## INA INFORMACIÓN DE SERVICIO

# Funcionamiento silencioso del motor

## Cambio de polea rígida a una polea libre de alternador

Fabricantes: BMW

Figura 1: Cambio de polea rígida a una polea libre de alternador

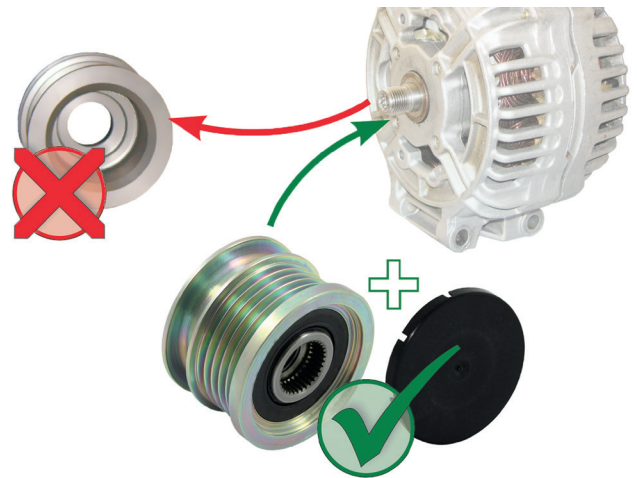
En los vehículos mencionados anteriormente con polea rígida del alternador, pueden producirse vibraciones y ruidos molestos procedentes del accionamiento de los órganos auxiliares del motor. Estas irregularidades rotacionales son más elevadas en el motor diésel.

En vehículos con polea rígida del alternador, Schaeffler Automotive Aftermarket recomienda cambiar a una polea libre.  
 Atención: Deben respetarse en todo momento las instrucciones de montaje suministradas.

La polea libre desacopla el accionamiento de agregados de las irregularidades rotacionales del motor y se encarga de un funcionamiento más uniforme y silencioso de la polea acanalada. Con ello se consigue un funcionamiento más silencioso y agradable del motor.
